COMITÉ CONSULTATIF D'URBANISME

13 décembre 2023

Crowley-Décarie_PIIA (lotissement)
Demande de permis #3003325694

IMPLANTATION INITIALE*

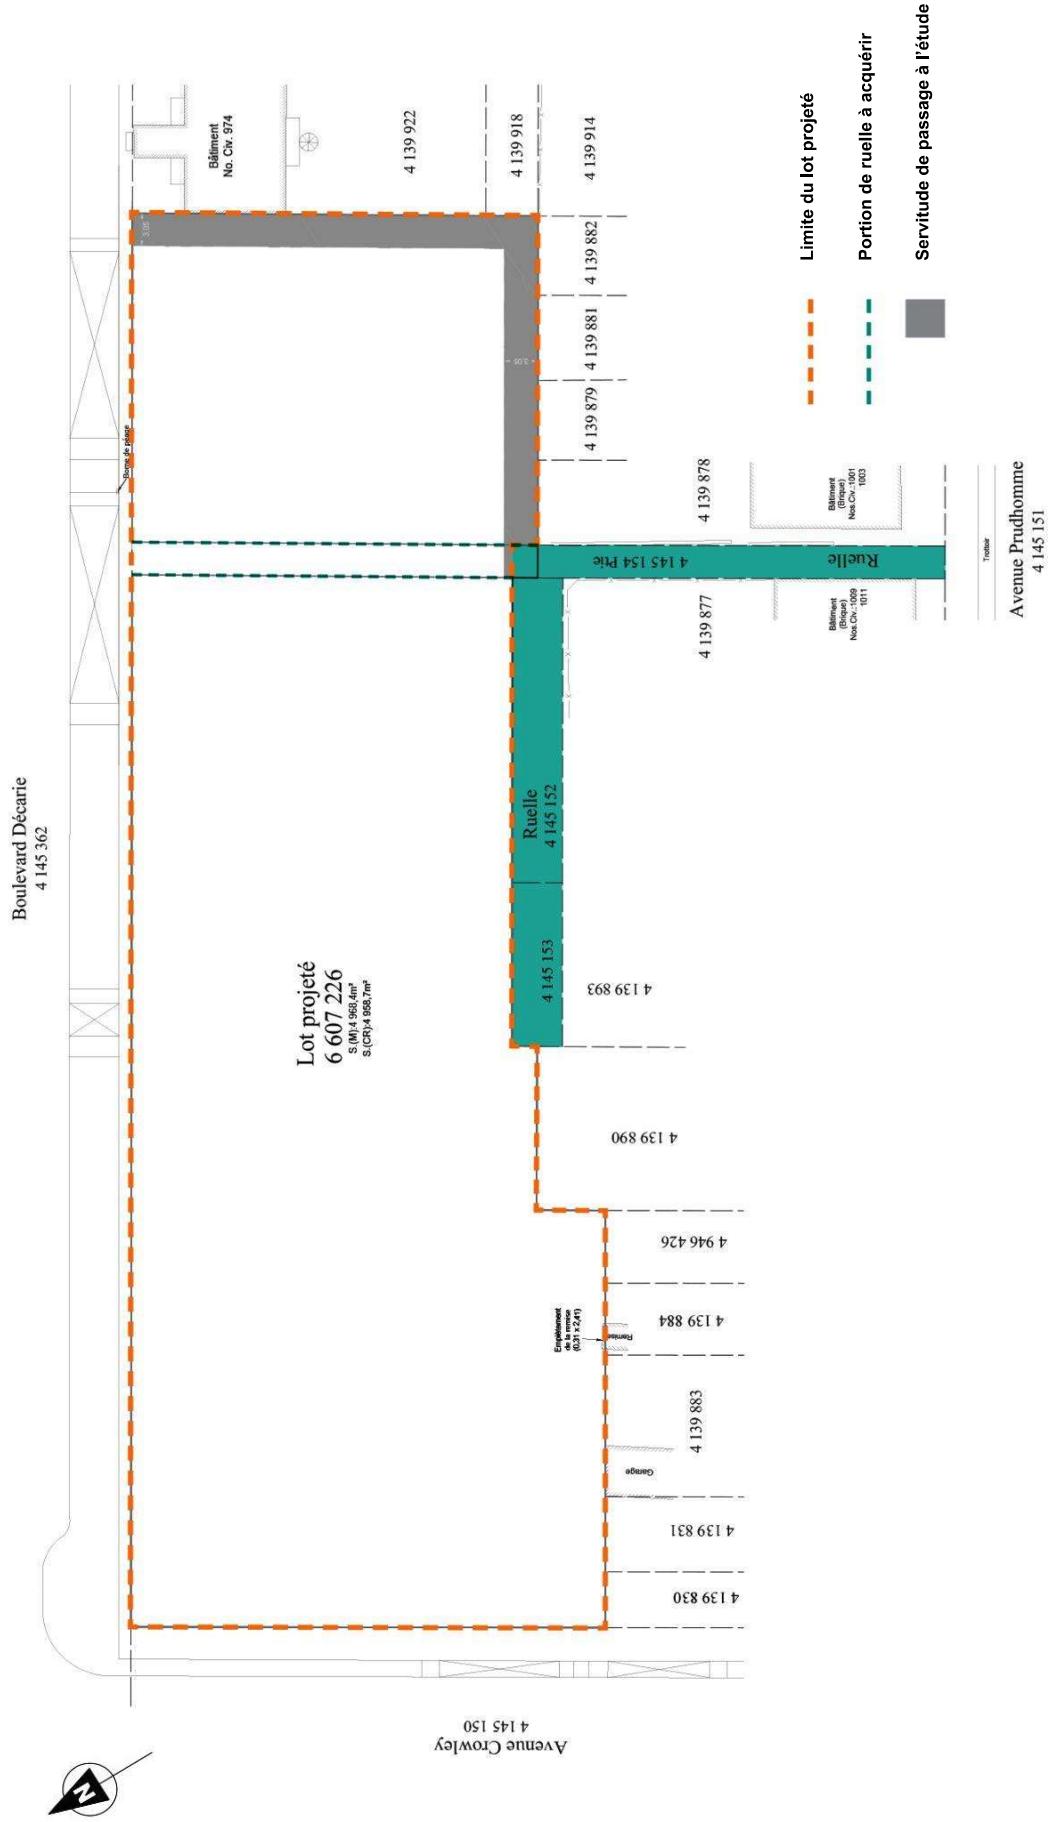
- Considérant que l'extension du projet et l'acquisition d'une portion de la ruelle existante permettent de relocaliser l'accès prévu au stationnement en lien avec l'intersection;

Plan du rez-de-chaussée

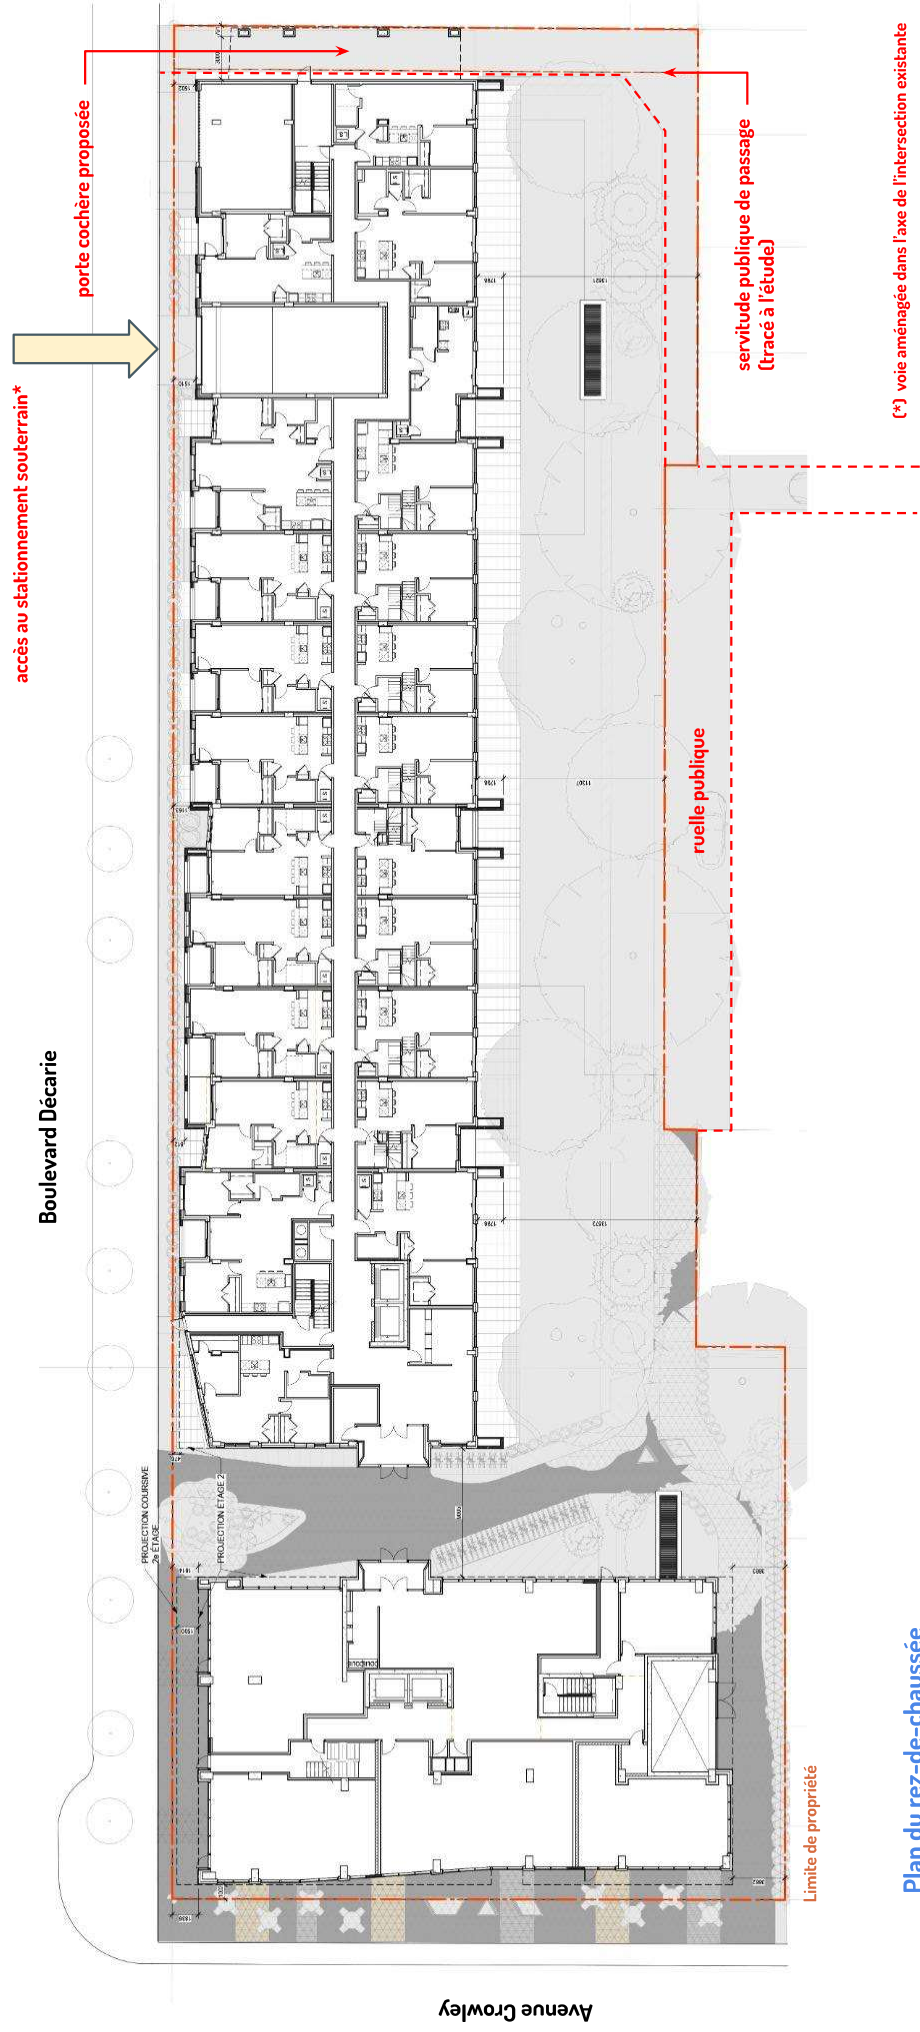
a)	La taille des lots permet d'accueillir la densification souhaitée pour le secteur.	<input checked="" type="checkbox"/>	Dans la zone 0998 (12 étages), l'implantation proposée à cette étape permet de réaliser une densité (C.O.S.) d'environ 5.9 vs 6.0 autorisé; dans la zone 0999 (6 étages), l'implantation proposée à cette étape permet de réaliser une densité (C.O.S.) d'environ 3.1 vs 3.5 autorisé.

b)	La forme des nouveaux lots est adaptée au projet à construire.	<input checked="" type="checkbox"/>	L'opération cadastrale à l'étude propose la création d'un unique lot d'une superficie d'environ 4960 m.c. chevauchant 2 zones; les dimensions du lot permettent d'assurer un dégagement adéquat par rapport aux habitations implantées sur l'avenue Prud'homme et de requalifier le coeur de l'îlot.
